# 放射性廃棄物処理場 設計及び工事の方法の認可申請（その7） 設計方針に係る追加説明

【第1編 保管廃棄施設に係る津波防護対策】

# 第291回核燃料施設等の新規規制基準適合性に係る 審査会合におけるコメントに対する追加説明事項

# 保管廃棄施設に係る津波防護対策

## L2津波の評価ケース

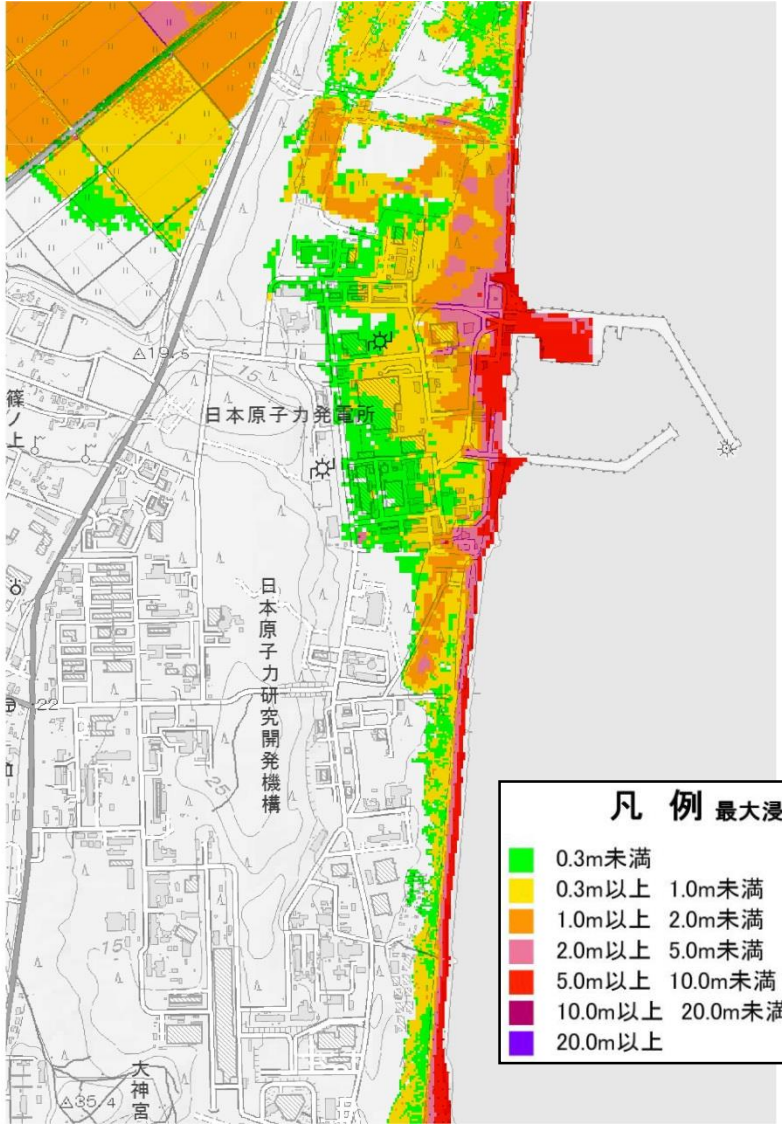
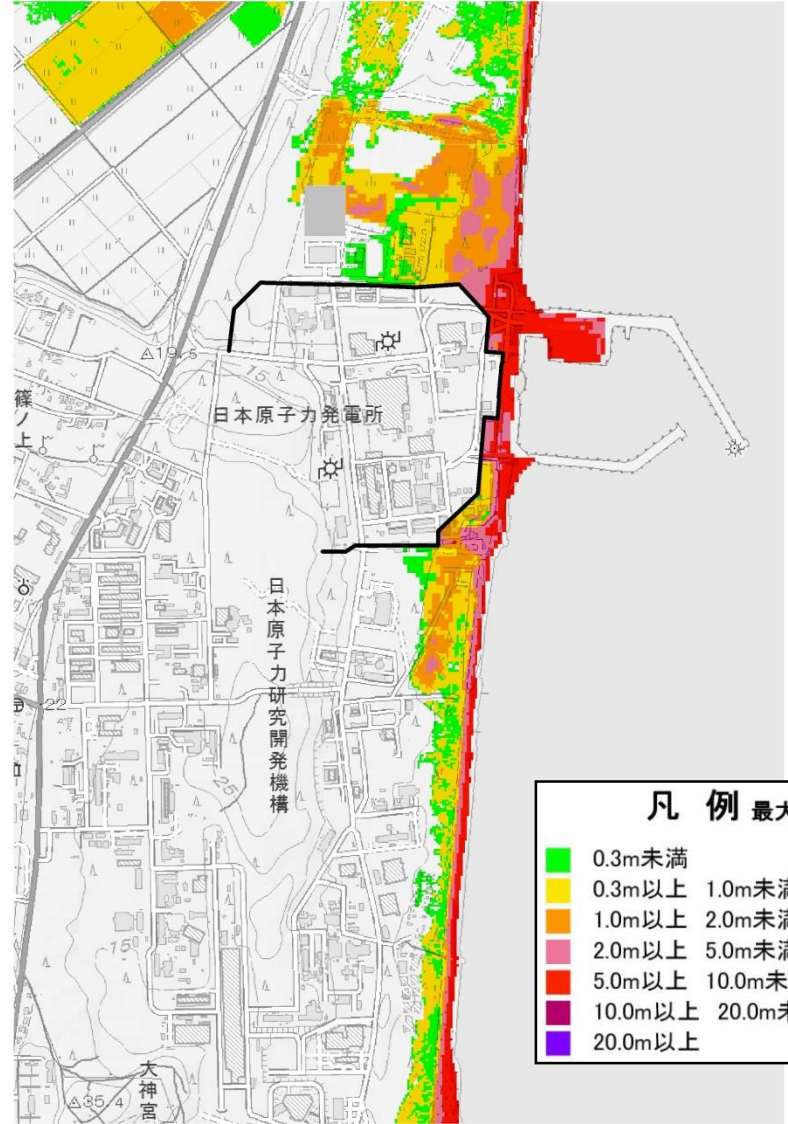
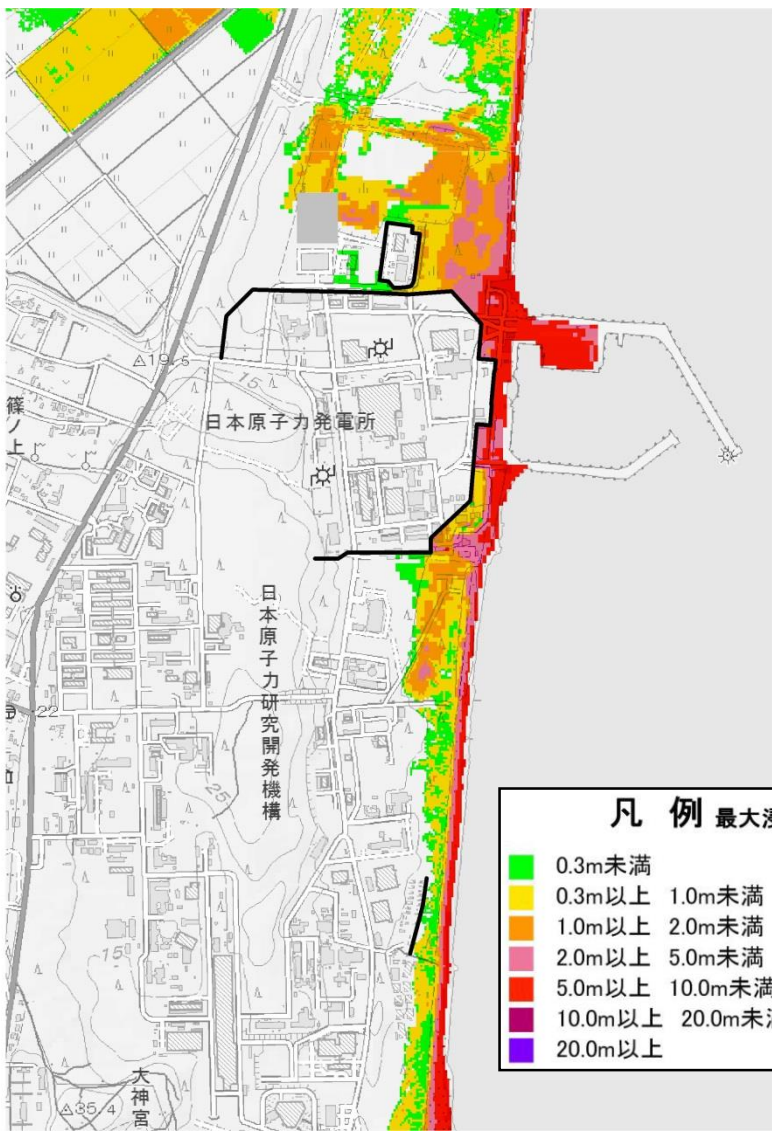
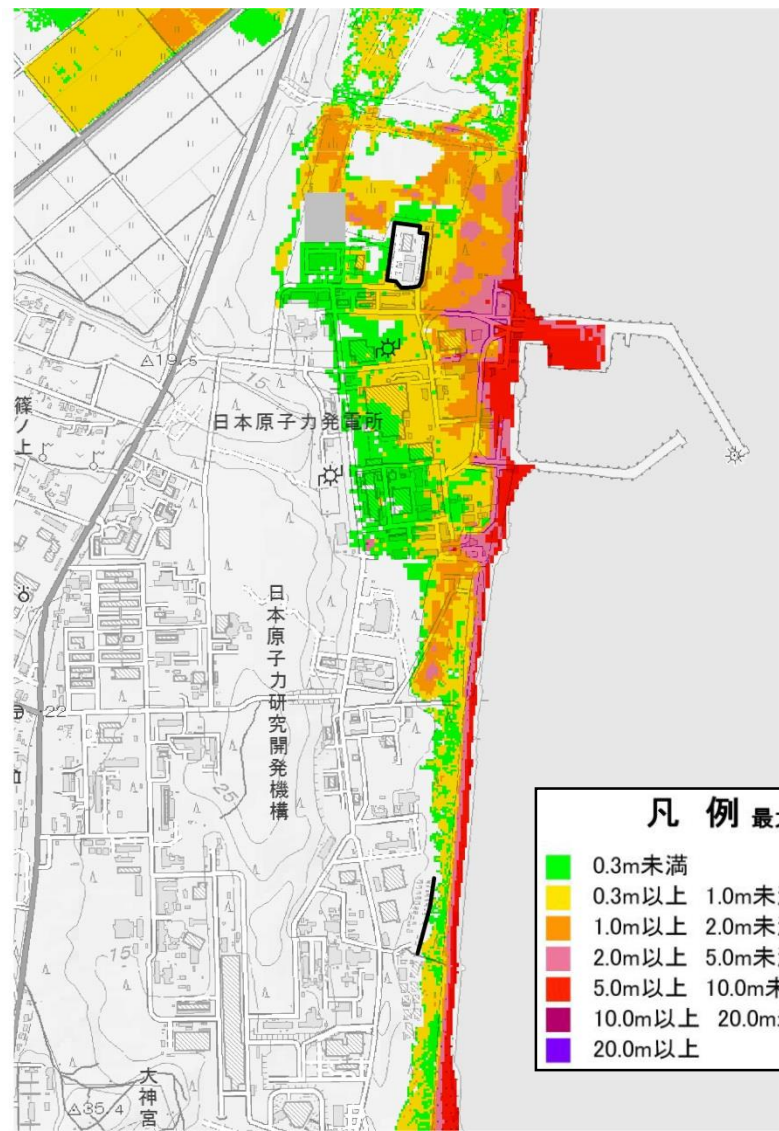
ケース1及びケース2、並びにケース3及びケース4の比較から、隣接する事業所の津波防護施設(防潮堤)の影響を検討した。

- ・保管廃棄施設・Ⅱ : 影響なし。
- ・第2保管廃棄施設 : 防潮堤により、隣接する事業所側(南側)からの回り込みによる当該施設の西側への浸水量が減少することを確認した。

ケース1及びケース4、並びにケース2及びケース3の比較から、津波防護壁(自施設)による反射波の影響を検討した。

- ・保管廃棄施設・Ⅱ : 津波防護壁前面での反射によるせり上がりを定量した。
- ・第2保管廃棄施設 : 津波防護壁前面での反射によるせり上がりを定量した。

- ・ケース3及びケース4より、施設周辺の各評価点における最大値を津波浸水高さとする。
- ・津波浸水高さの最大値の評価点における流速に基づき、津波漂流物の衝突力を算出。
